**Avis de la Mission régionale d'autorité environnementale  
de la région Nouvelle-Aquitaine  
sur le projet de parc éolien de La Roche au Loup  
à Sommières-du-Clain (86)**

n°MRAe 2019APNA155

<b>Localisation du projet :</b>	Commune de Sommières-du-Clain (86)
<b>Maître(s) d'ouvrage(s) :</b>	Groupe ENERTRAG
<b>Avis émis à la demande de l'Autorité décisionnaire :</b>	Préfet de la Vienne
<b>En date du :</b>	13/09/2019
<b>Dans le cadre de la procédure d'autorisation :</b>	Autorisation environnementale (ICPE)

### Localisation et implantation du projet -source: extrait de l'étude d'impact p.14 et 280

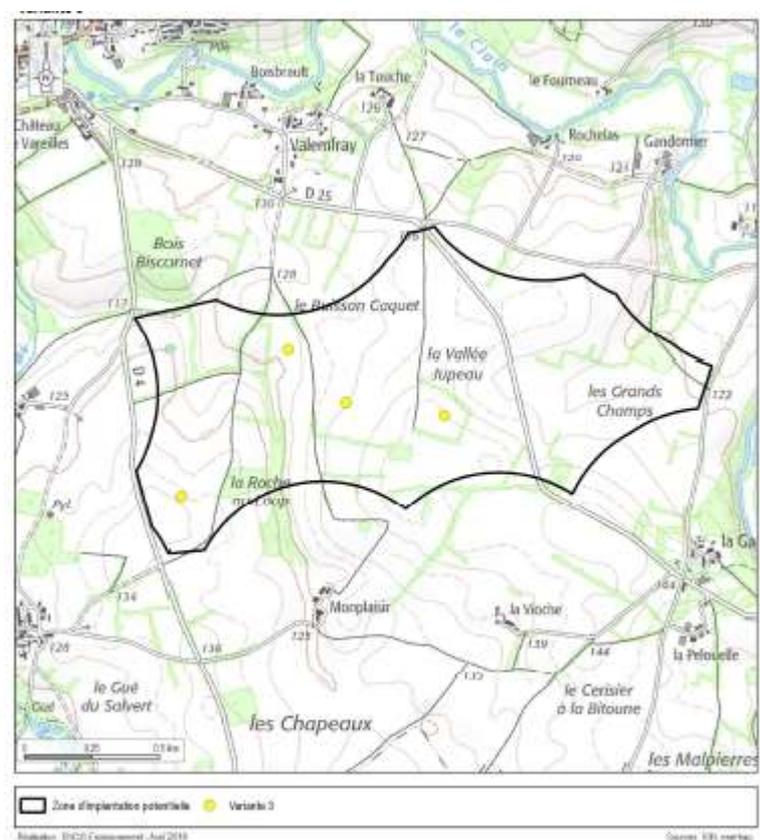
L'étude d'impact indique que le poste source le plus proche du projet se trouve sur la commune de Champagné Saint Hilaire (Le Laitier), sans plus de précision. L'étude d'impact annonce également qu'il est possible de créer un poste privé<sup>2</sup>. L'étude d'impact ne précise pas la solution qui sera privilégiée. **Le raccordement du parc est une condition indispensable à sa réalisation. La Mission Régionale d'Autorité environnementale invite le pétitionnaire à apporter des précisions sur les hypothèses de raccordement ainsi que les impacts potentiels associés à chacune d'elles.**

Carte 56 : Enjeux avifaunistiques au sein de l'aire d'étude immédiate

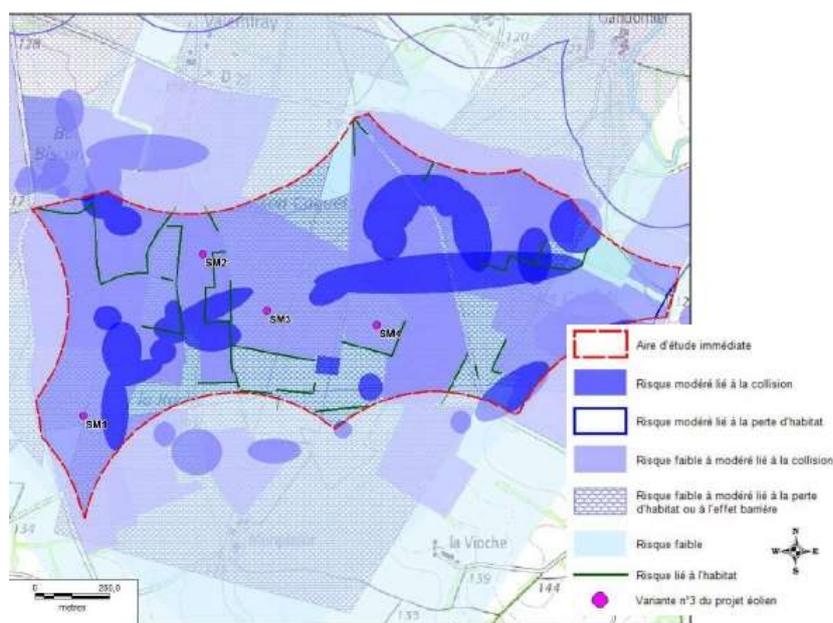
Cette carte de fonctionnalité localise les habitats favorables à la reproduction des espèces de passereaux patrimoniaux, principalement localisés au niveau du bocage, les zones de reproduction avérés ou probables de la Buse variable et de l'Oedicnème criard, des secteurs utilisés par les rapaces (zones d'ascendance et de chasse), les voies de passages migratoire (printemps et automne) pour l'ensemble des espèces, les zones de halte migratoire pour les passereaux et le Vanneau huppé, les voies de transit du Héron cendré en période nuptiale ainsi que les cours d'eau du site et des environs.

**Pour une meilleure compréhension des enjeux, la MRAe invite le pétitionnaire à amender le dossier avec une carte des enjeux où apparaît l'implantation des éoliennes.**

Carte 78 : Variante n°3 vis-à-vis des risques sur les chiroptères

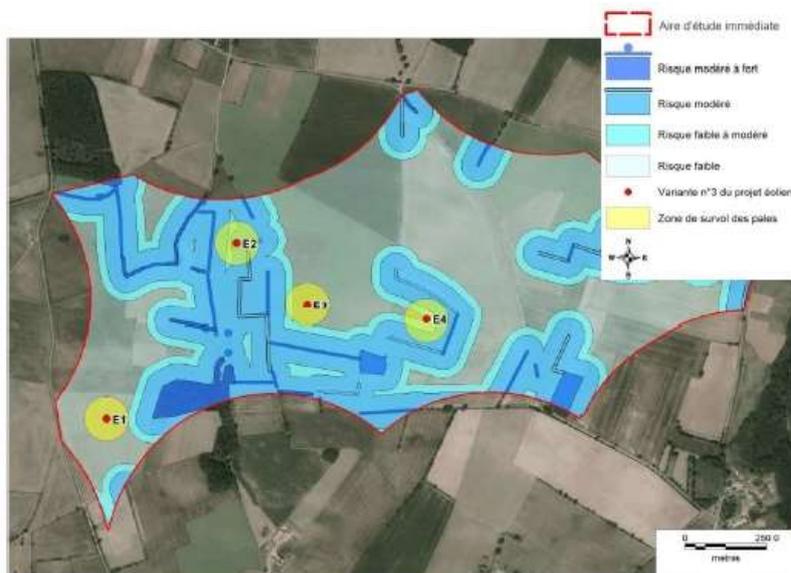
Concernant les chiroptères, il est noté que 11 espèces ont été contactées. La carte de la page 145 illustre clairement leur localisation. Les zones boisées situées au sud abritent des gîtes et les linéaires de haies constituent les zones de chasse et de déplacement privilégiés. Le risque de mortalité vis-à-vis des chiroptères est présenté en page 174. **Si le scénario retenu semble être le moins impactant des trois étudiés, il apparaît que la solution finalement retenue présente encore des risques et peut être améliorée, notamment en ce qui concerne les éoliennes E2 et E4.**
